ИЗМЕНЕНИЯ, ПРИНЯТЫЕ К МЕЖГОСУДАРСТВЕННЫМ СТАНДАРТАМ

Изменение № 1 ГОСТ 8.570—2000 Государственная система обеспечения единства измерений. Резервуары стальные вертикальные цилиндрические. Методика поверки

Дата введения 2008—06—01

Рисунок А.16 — Схема размещения измерительного люка

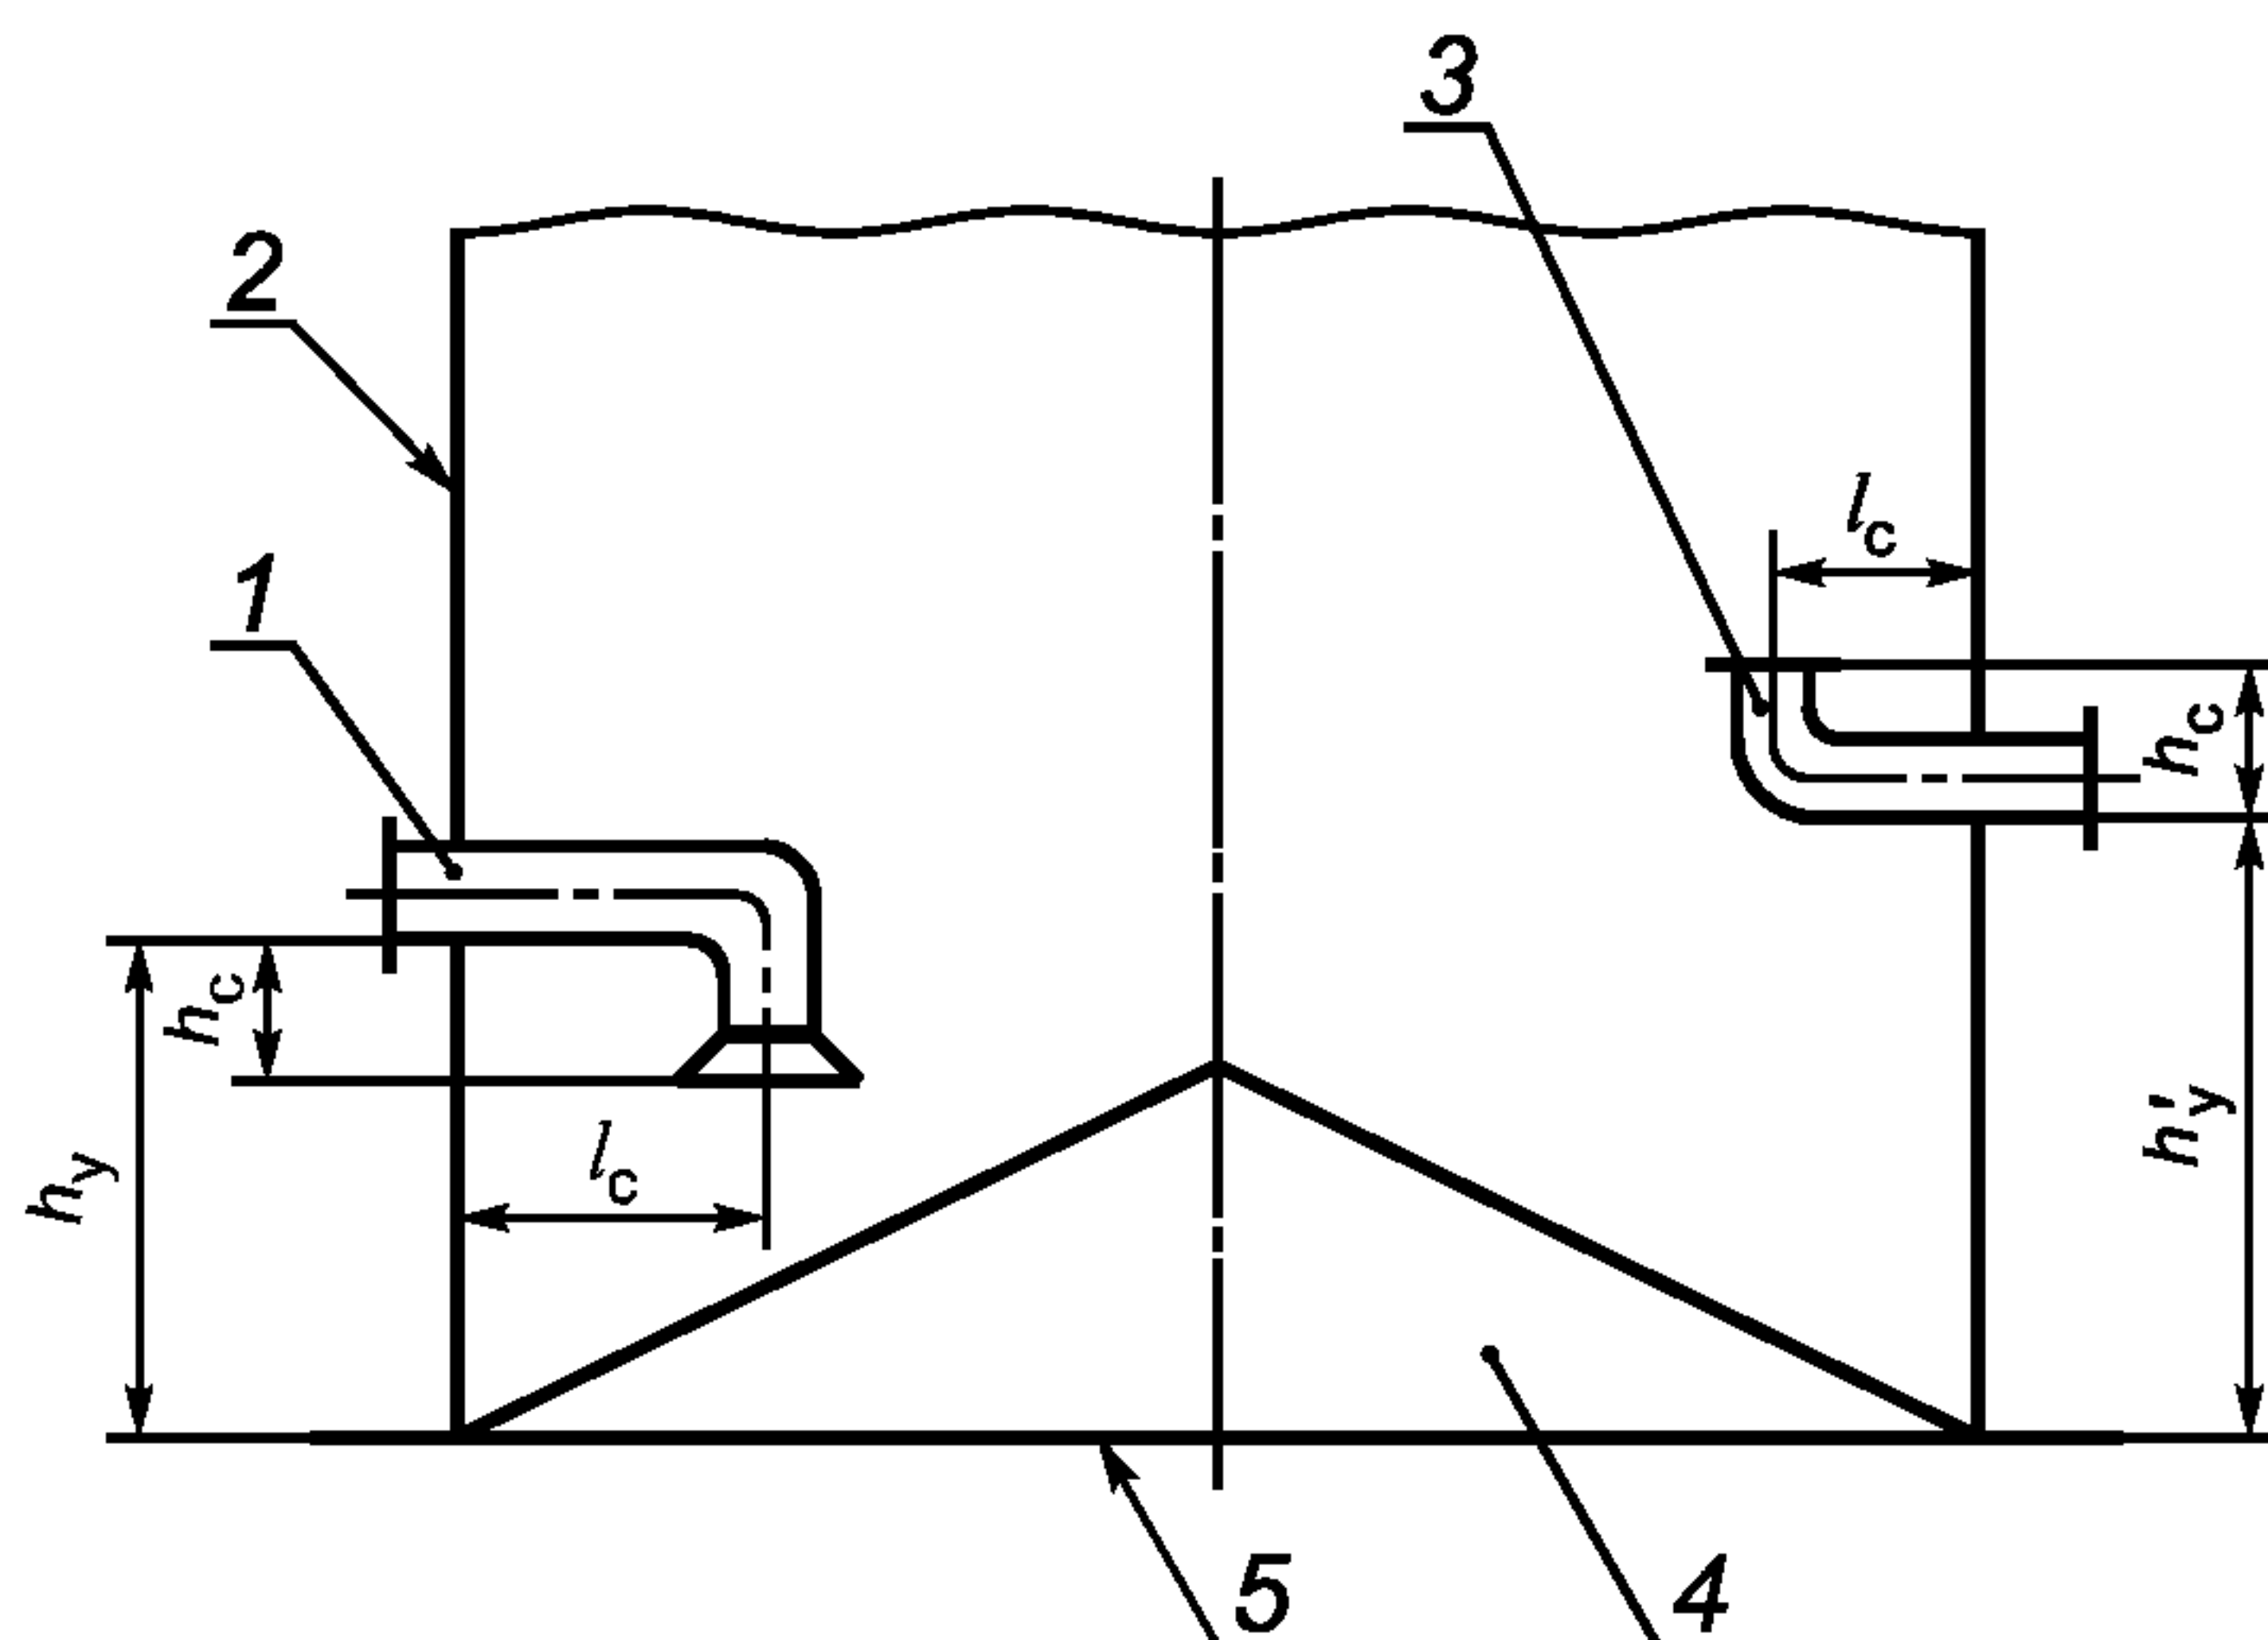
«9.1.9.1 Измеряют расстояние по горизонтали между линейкой, установленной вертикально по первой внешней образующей резервуара (рисунок А.10), и внешней образующей измерительного люка l_1 (рисунок А.16) при помощи измерительной рулетки с погрешностью ± 5 мм».
